Rijkswaterstaat Zeeland

PZDT-M-08182ontw

Datum 13 mei 2009
Onderwerp Landschapsadvies en advies cultuurhistorie Geertruipolder,
Scherpenissepolder.

Figuur 2 Luchtfoto deelgebied VII met huis en tuin ex-sluiswachter

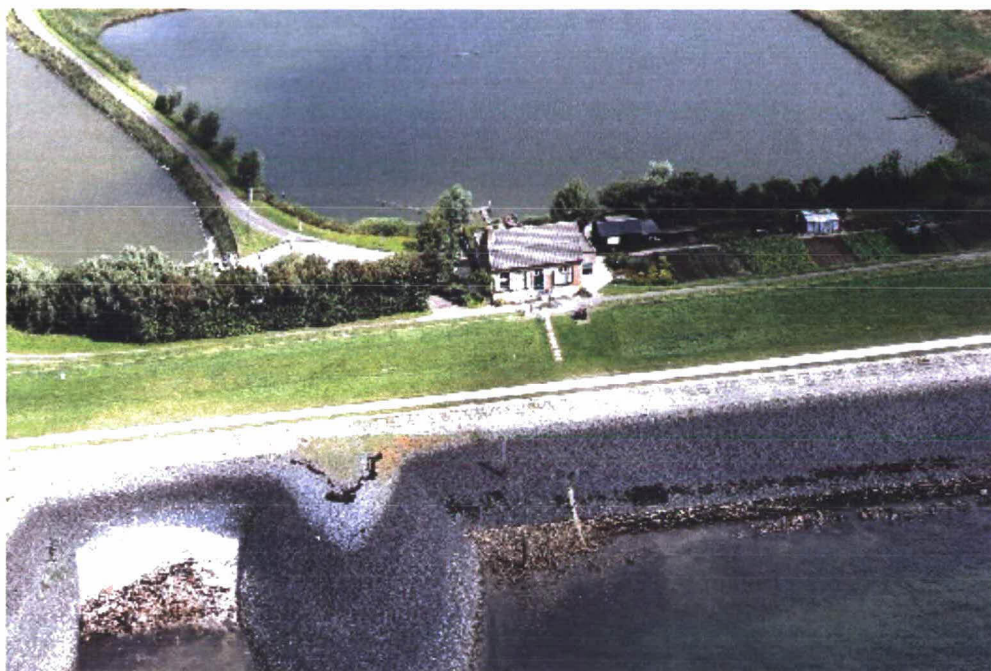
Deelgebied VII:

Verharding zoals voorgesteld akkoord, een overlagingconstructie, basalt handhaven en daarboven betonzuilen. Ook de overgang naar licht onderhoudspad is landschappelijk acceptabel.

Verder cultuurhistorisch het nadrukkelijke advies de dammen van de uitwateringssluis zoveel mogelijk in de oude staat te behouden. Een verborgen glooiing achterlangs of en damwand verdienen de voorkeur. Het gebruik van Elastocoast (gelijmde steenslag) op de dammen wordt nader onderzocht.

Het opknappen van de peilschaal wordt cultuurhistorisch en landschappelijk natuurlijk toegejuicht.

Het verdwijnen van het kistdammetje op de dijk is landschappelijk en cultuurhistorisch niet onoverkomelijk. Wel moet een groene kruin terugkomen.
